Einwohnergemeinde Interlaken

Revision Uferschutzplanung

Mitwirkungsbericht

Juli 2017

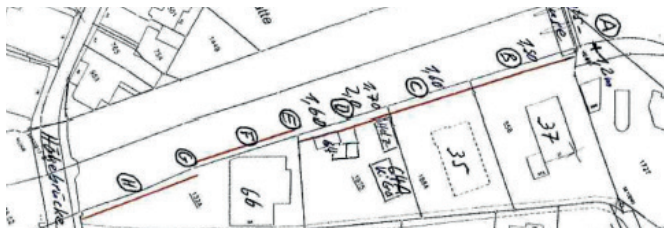
<i>Nr.</i>	<i>Anliegen</i>	<i>Stellungnahme</i>	<i>Massnahmen</i>
	<ul style="list-style-type: none">– Hinweis: Bemerkungen Nr. 27 und 29 zum Realisierung im Erläuterungsbericht stimmen in diesem Sinn nicht, die Hochstammallee des IVS-Weges wurde nicht ergänzt, sondern 2016 abgeholzt.	<p>Bei einer routinemässig durchgeführten Sicherheitskontrolle entlang der Starkstromleitungen wurde festgestellt, dass sechs Alleebäume den nötigen Sicherheitsabstand nach der Leitungsverordnung (LeV) und der SN/EN 50110-1 nicht erfüllen. In der Folge wurden diese Bäume gefällt. Das nachträgliche Gesuch für das Entfernen von geschützten Alleebäumen ist beim Regierungsstatthalteramt am 24. März 2017 eingegangen. Mit Gesamtbauentscheid vom 24. Mai 2017 erteilt das Regierungsstatthalteramt die kleine Baubewilligung (Fällbewilligung) mit der Auflage, dass eine Ersatzpflanzung erfolgt, so dass die Allee des historischen Verkehrsweges wieder wahrnehmbar ist. Dabei soll auf die Lage der Hochspannungsleitung Rücksicht genommen werden.</p>	<p>keine Massnahme</p>

geschützte Einzelbäume

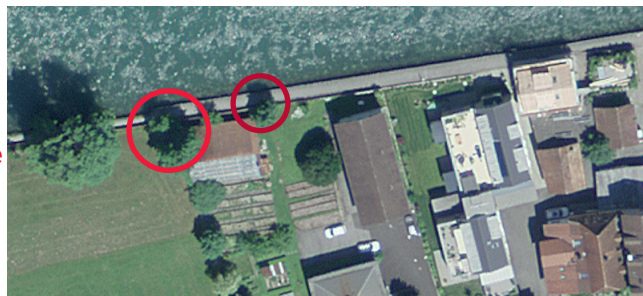
Nr.	Anliegen	Stellungnahme	Massnahmen
5.2	Es wird um Mitteilung gebeten, welcher Einzelbaum auf unserem Grundstück geschützt werden oder sein sollte und unter welchen Gesichtspunkten.	Die Erhebung der geschützten Einzelbäume hat gemäss Bestand (Luftbild und Begehung) stattgefunden. Diese geschützten Bäume gehören zur Teilumsetzung der Massnahme Nr. 7 des alten Realisierungsprogramms, die im Rahmen des neuen RProg nicht weiterverfolgt wird. Gemäss Art. 28 USV sind die im USP eingezeichneten Einzelbäume aufgrund ihrer ästhetischen und/oder ökologischen Bedeutung geschützt. Sie sind bei einem Abgang an gleicher Lage zu ersetzen. Pflegerische Eingriffe sind gestattet.	keine Massnahme
